Ofício nº. 255/2018 - OSM/OP

A SER/Observatório Social de Maringá – OSM, pessoa jurídica de Direito Privado, inscrita no CNPJ/MF sob o n.º 06.161.227/0001-03, associação civil sem fins econômicos e sem vinculação político-partidária, que tem por missão promover maior participação da Sociedade no Controle da Gestão Pública, visando o acompanhamento dos gastos públicos, prerrogativa prevista no artigo 5.º, incisos XXXIII e XXXIV da Constituição Federal, de acordo com a Lei Federal n.º 12.527/2011 (LAI), art. 10, e com a Lei Orgânica do Município, art. 10, incisos IV e V, representada neste ato por sua Presidente, que ao final subscreve, vem respeitosamente à presença de Vossa Senhoria apresentar **IMPUGNAÇÃO** à **Concorrência nº 035/2018 – Processo 1585/2018**, nos termos seguintes:

PROCESSO 1585/2018 - CONJUNTOS TOPONÍMICOS

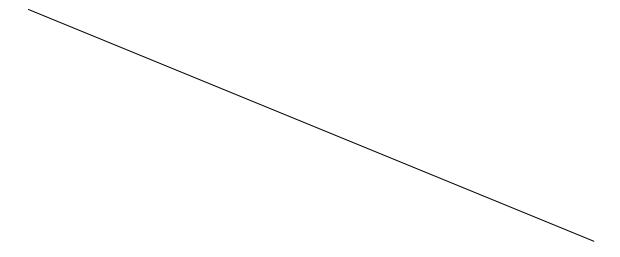
Há ainda diversas obscuridades quanto ao descritivo, por exemplo, quais as dimensões máximas da placa solar, informação muito importante, eis que interferirá na estética do produto, o que se pode ver do desenho que consta no projeto:

As placas solares da marca Sinosola, cujos preços foram expostos acima, variam de tamanho conforme a potência. A de 10W mede 350 x 252 x 18 mm, enquanto a de 30W mede $564 \times 360 \times 25$ mm.

Considerando-se que as placas em policarbonato contendo os nomes das vias e demais informações deverão medir 634 x 270 mm, o que se tem é que pode ocorrer que a placa solar instalada no conjunto seja quase do mesmo tamanho da placa contendo as informações, comprometendo a estética do produto.

Se faz necessário, assim, que ao definir a potência das placas solares, considere-se também suas dimensões, a fim de não comprometer a estética dos conjuntos.

Quanto ao poste de aço galvanizado, o descritivo estabelece que tenha seção de 60 x 60mm, espessura de 2mm e altura de 3.400mm. Contudo, no desenho apresentado nos anexos no edital, o poste é cilíndrico, de forma que a medida da seção deveria ter sido apresentada em raio, diâmetro ou circunferência. Contradições como esta confundem o fornecedor, que poderá sofrer prejuízos, até mesmo ser declassificado, pela fabricação do poste no formato errado. Confundindo até mesmo a confecção da placa 60 x 60mm em braile.
